齋藤幸雄参考人資料

「熊本市庁舎（行政棟）の耐震性能調査に関する見解」

「熊本市庁舎（行政棟）の耐震性能調査」に関する見解 2019. 8. 2 齋藤幸雄

図2（報告書より）

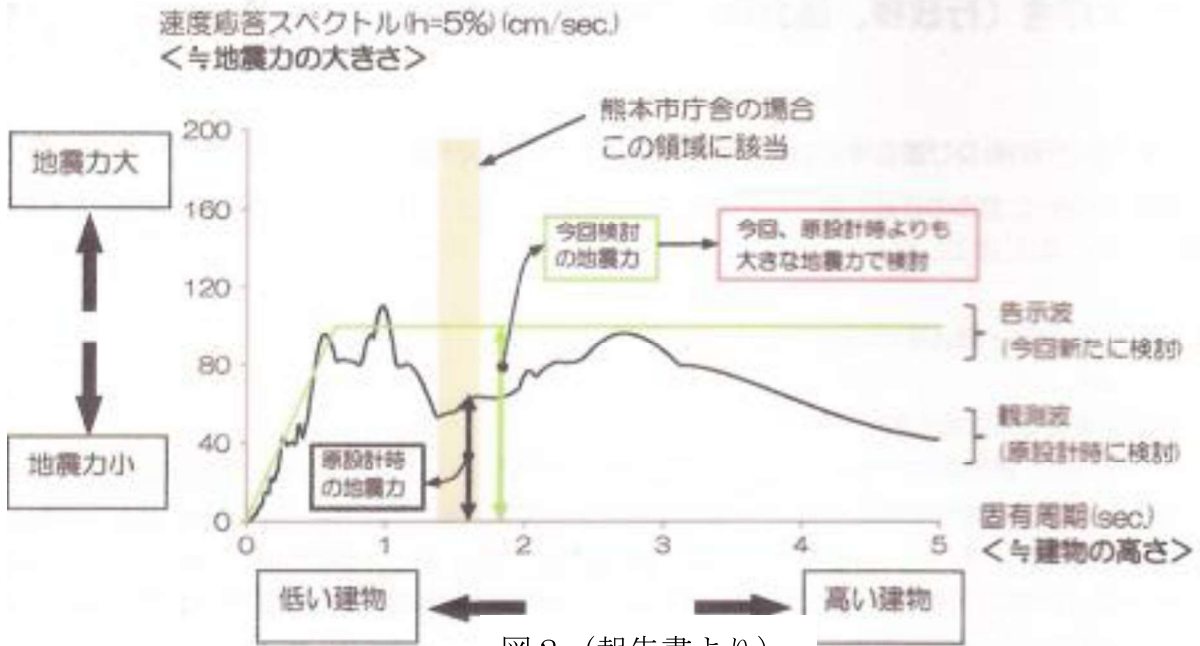
報告書では、(EL CENTRO 波を用いて今回の検討内容は、「原設計よりも大きな地震力で検討」、としているが、建物の固有周期からは、TAFT 波の方がかなり大きい（下図参照）

図4 設計用入力地震動および熊本波（本震）の速度応スペクトル  
 (EL CENTRO, TAFT とともに、最大速度 45kine)

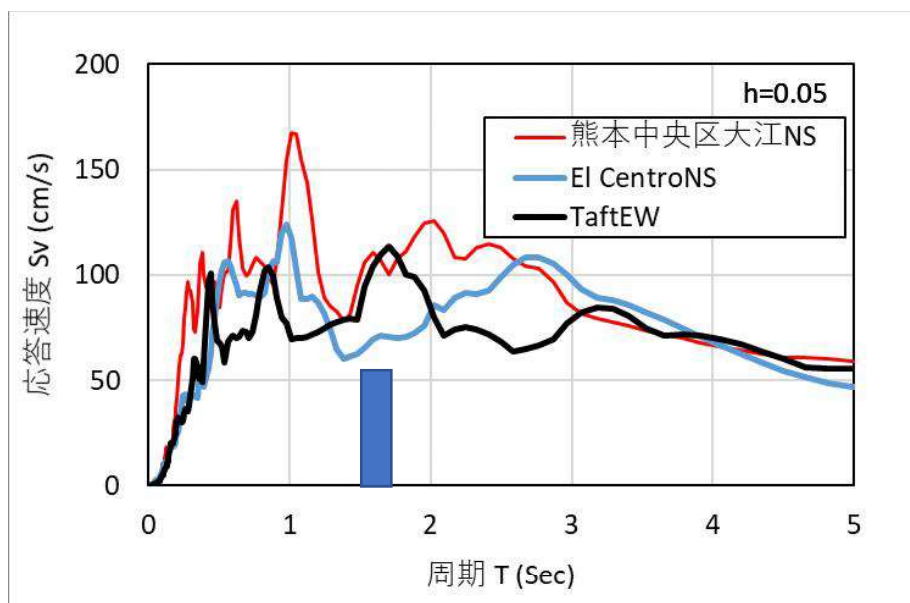
本庁舎が大地震時に若干塑性域に入ることとを考慮すると（固有周期が少し長くなるので）、固有周期 1.50 秒～1.75 秒で見ると、記録波としては、TAFT 波が大きく、最大速度を 45kine とした場合は、熊本波（本震）とほぼ同等である（図4）

図5 最大応答層間変形角

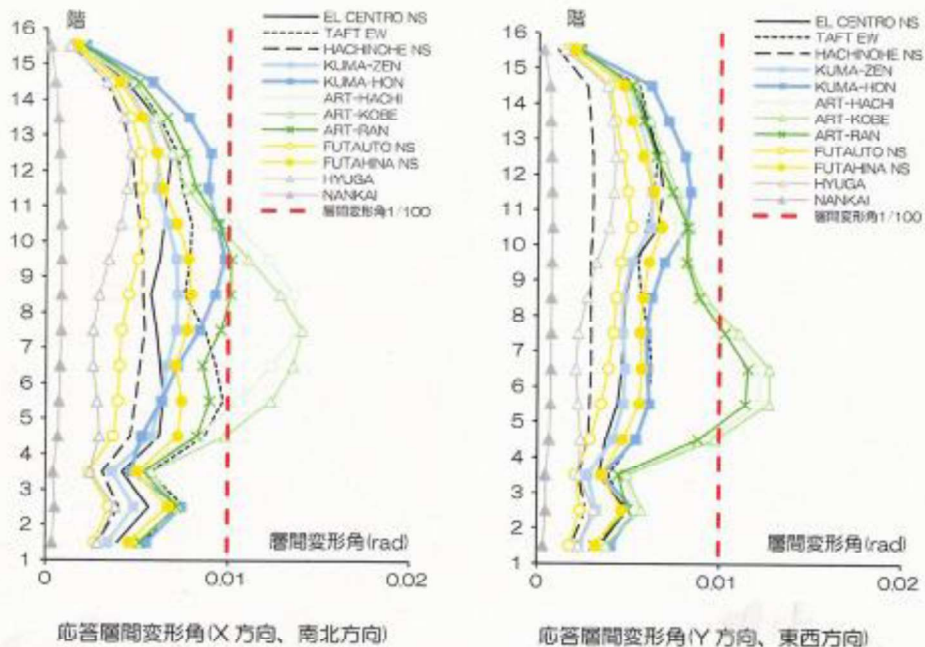
- ・最大層間変形角は両方向ともに、告示波を除いて 1/100 以下になっている。
- ・全般的に、X方向の方がY方向より応答が大きくなっている  
Y方向の方が固有周期が短い（剛性が高い）ことが原因かもしれない
- ・Y方向の方がX方向と比較して上部で大きくなる傾向にあるが、この構造の特徴が出ている（Y方向の方が上部で振られやすい）
- ・一般に1次モードが支配的であるが、この結果の大きな特徴として、告示波がX方向が4階～9階、Y方向が5階～7階で著しく大きくなっている。

この原因は、学識経験者との質疑での回答では、「両方向ともに、2次モードが卓越していることで、1次モードと合わせて層間変形角が大きくなっている」としている。

しかし、12波の速度応答スペクトル（図6）では、2次モードに相当する周期帯（0.5秒～0.6秒）で、告示波が他の地震動と比較して大きくなっていることはなく、人工地震波として問題がある可能性がある。

図 13 杭伏図 (地下 2 階)

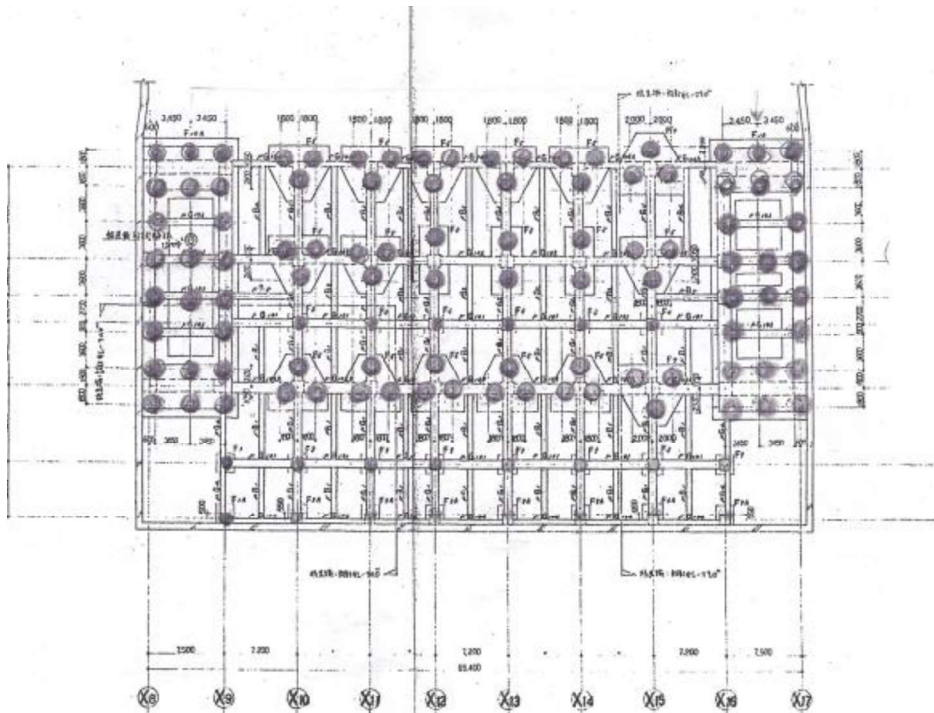
図の●印が杭で、ほとんどが直径 2m の大口径場所打ちコンクリート杭

大口径杭で、杭の断面積は (行政棟高層部直下では杭の断面積と地盤の面積はおよそ 1 対 4 で、杭の断面積が、他の建築物と比較して際立って大きい。

B2 階全体では、杭の面積は全面積の 13% 程度である。

地盤の S 波速度 300m/s (平均値 : 地震ハザードステーション)、杭の S 波速度 3 km とすると、杭の方が 10 倍程度大きい。従って、杭の影響が非常に大きく、高層棟直下の杭と地盤を考慮した平均 S 波速度は 800m/s となり、B2 階全体でも地盤と杭の平均 S 波速度は 600m/s より大きく、基礎底直下については工学的基盤 (S 波速度 400 m/s 以上) と見なせる状態であり、この部分だけで検討すると、表層地盤での増幅率は 1.0 となる。

従って、本庁舎に作用する地震力は大きく低減される (高層棟直下の地盤を地盤改良している状態)。

図 17 低層部分は杭なしでも設計可能

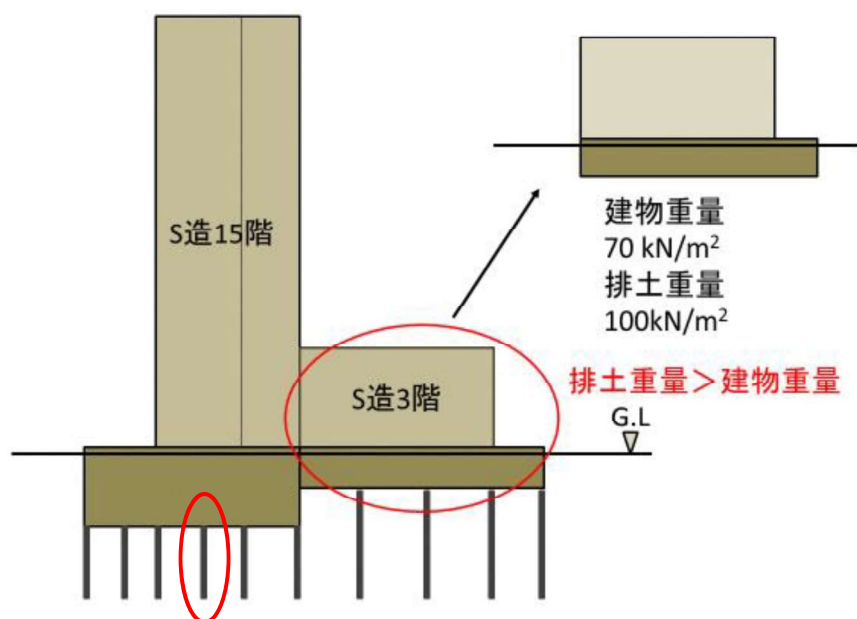
- ・もし、低層部分が独立の建築物であったら、杭なしの直接基礎として設計が可能であると考えられる。その根拠は、
  - ・本地盤で液状化の可能性はないこと。
  - ・建築物の全重量よりも、排土重量の方が大きいと考えられること (図 17)。
  - ・基礎底付近の地層は N 値が 20 程度の安定した地層であること。

以上から、杭の支持力に期待しなくても直接基礎 (べた基礎) として、十分支持力が得られ、地盤沈下の心配がないと判断できる。
